Gemeinde Vierkirchen
Landkreis Dachau

**10. Änderung des Flächennutzungsplanes
für den Planbereich „Solarpark Jedenhofen“**

Erneute öffentliche Auslegung nach § 3 Abs. 2 BauGB

Umweltbezogene Informationen

Abbildung 15: Positionen der geplanten PV-Parks: Der Grundriss der PVA Jedenhofen ist in Rot mit blauer Füllung dargestellt. Die Modultische des Energieparks Weichs sind als blaue Rechtecke dargestellt.

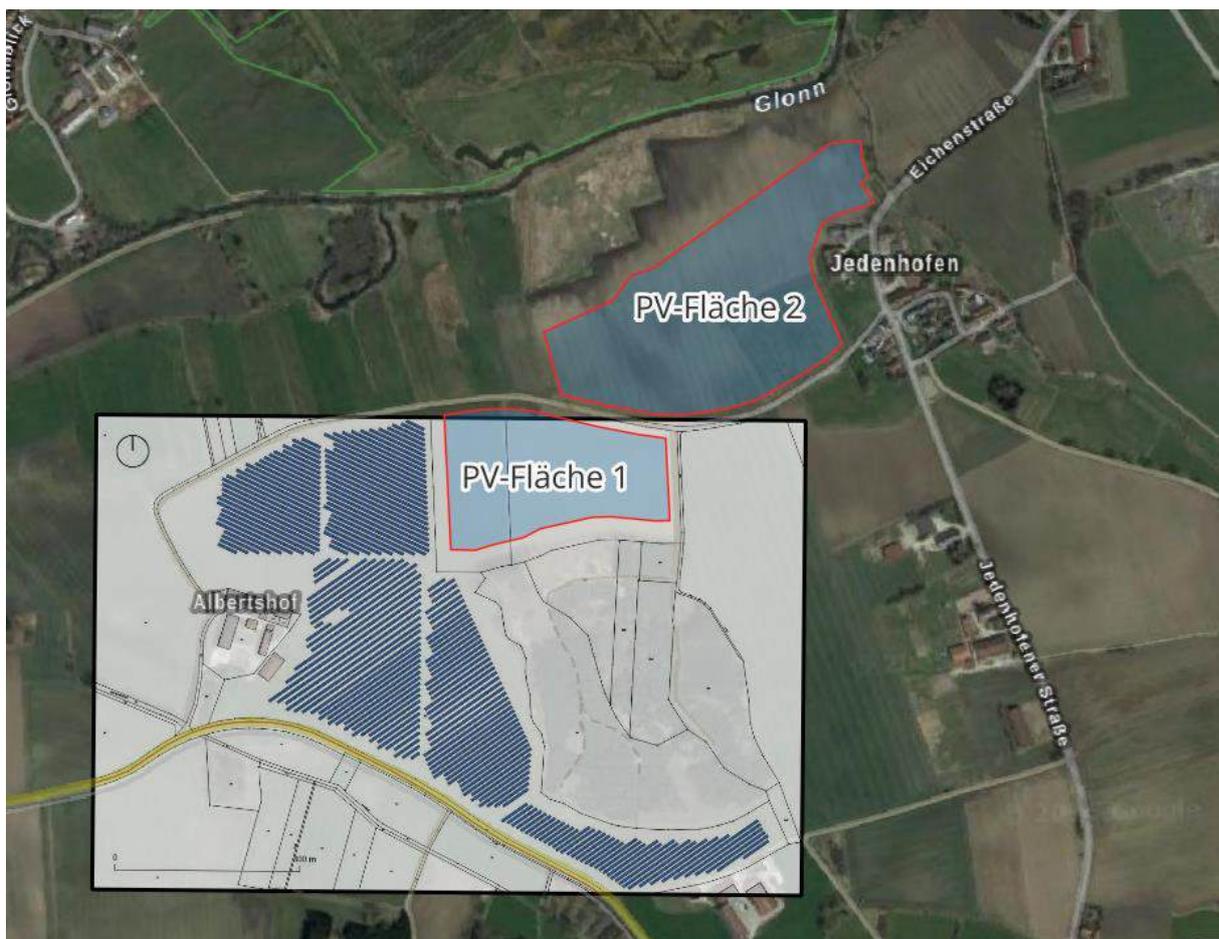
Im Rahmen einer Stellungnahme vom 08.07.2024 fordert das Landratsamt Dachau eine Gesamtbetrachtung der Blendwirkungen auf die umliegenden Anwohner, da in Anlehnung an den LAI-Leitfaden die Vermutung besteht, dass sich die Blendwirkungen beider Anlagen summieren und somit in der Gesamtbetrachtung die LAI-Grenzwerte überschritten werden könnten.

Wird die Topografie berücksichtigt, wird deutlich, dass der südliche Teil des Energieparks Weichs (der nach Südosten ausgerichtet ist) von der Gebäudegruppe 1 aus hinter einer Geländeerhöhung liegt. In Verbindung mit der Tatsache, dass der nördliche Teil des Energieparks Weichs nach Südwesten ausgerichtet ist und somit nicht in Richtung Jedenhofen reflektieren kann, können Blendwirkungen durch den Energiepark Weichs in Jedenhofen (bei Gebäudegruppe 1) pauschal ausgeschlossen werden. Es treten demnach keine doppelten Blendwirkungen der PV-Parks in Gruppe 1 auf.
